**AVIS RELATIF À LA PROTECTION
CONTRE LES EVENTUELS EFFETS NOCIFS ET NUISANCES
PROVOQUÉS PAR LES RAYONNEMENTS NON IONISANTS
GÉNÉRÉS PAR DES ANTENNES ÉMETTRICES STATIONNAIRES**

Commune : MONT-SAINT-GUIBERT - Exploitant : ORANGE

Référence exploitant : 159W1_2/30102W1_1 / 40102W1_1 / 50102W1_1

Rapport n° 3356 / 2023

Figure 1 : Vue en plan des lieux de séjour et des points de contrôle

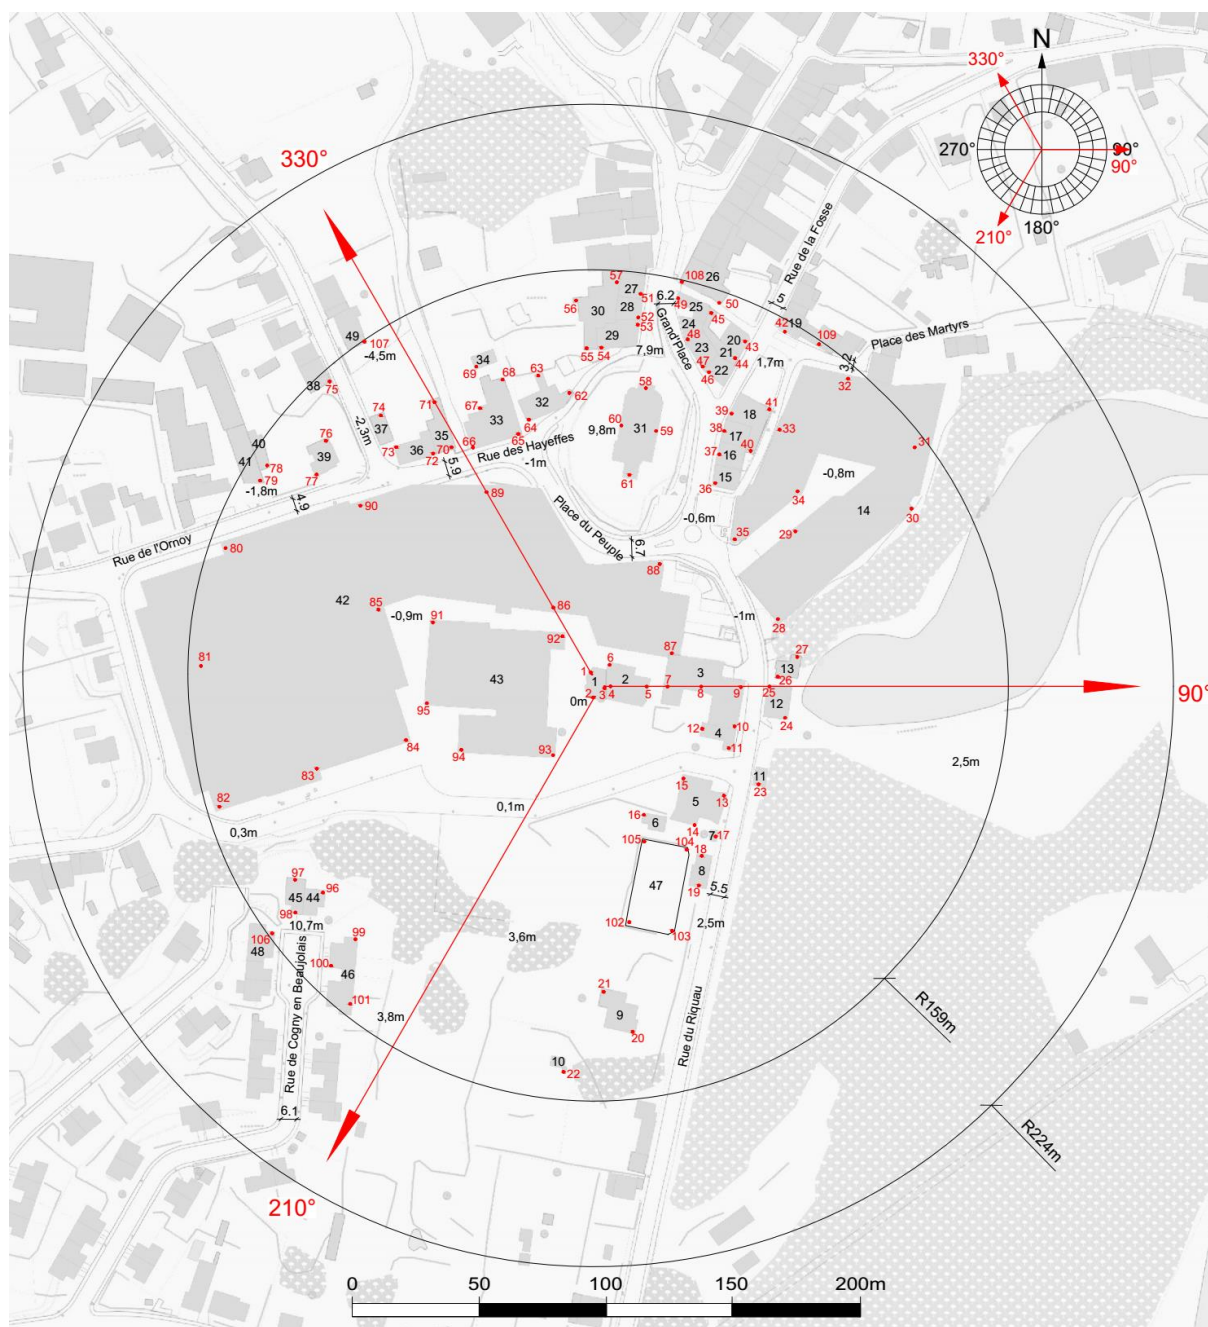
En ce qui concerne les antennes de l'installation mentionnées dans le tableau 1, la distance maximale à laquelle la limite pourrait être atteinte, à l'extérieur, est égale à 78,2 m. S'il n'y a pas de LS à une distance inférieure, les antennes respectent forcément la limite d'immission.

Dans le cas des LS situés à l'intérieur des bâtiments, une atténuation d'obstacle est prise en compte et il en résulte que la distance maximale à laquelle la limite pourrait être atteinte se réduit à 55,4 m.

Les résultats de l'évaluation décrite au paragraphe 4 indiquent que les antennes émettrices stationnaires de l'installation faisant l'objet du présent avis ne produisent pas, dans un lieu de séjour, un rayonnement électromagnétique maximum supérieur aux limites fixées à l'article 4 du décret.

Figure 2 : Vue en plan des installations d'antennes dans un rayon de 300 mètres autour de l'installation faisant l'objet de la demande d'avis

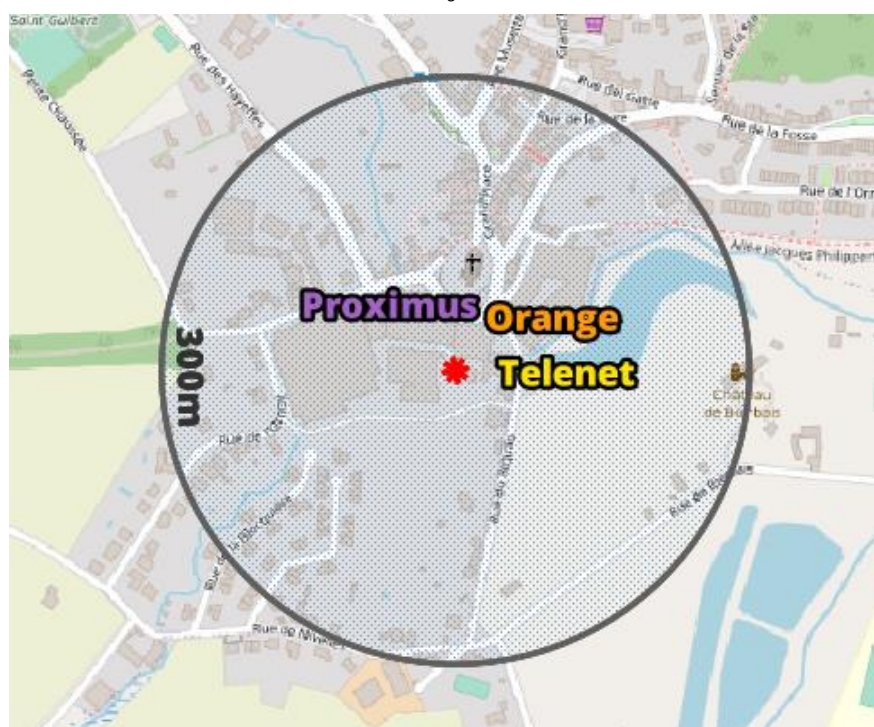
Compte tenu du nombre d'installations localisées dans la figure 2, il apparaît que l'intensité du rayonnement électromagnétique généré, dans les lieux de séjour situés à proximité de l'installation référencée dans le paragraphe 2, par l'ensemble des antennes émettrices stationnaires de l'ensemble des exploitants du même site d'antennes émettrices stationnaires respecte la limite fixée à l'article 4, § 2 du décret.
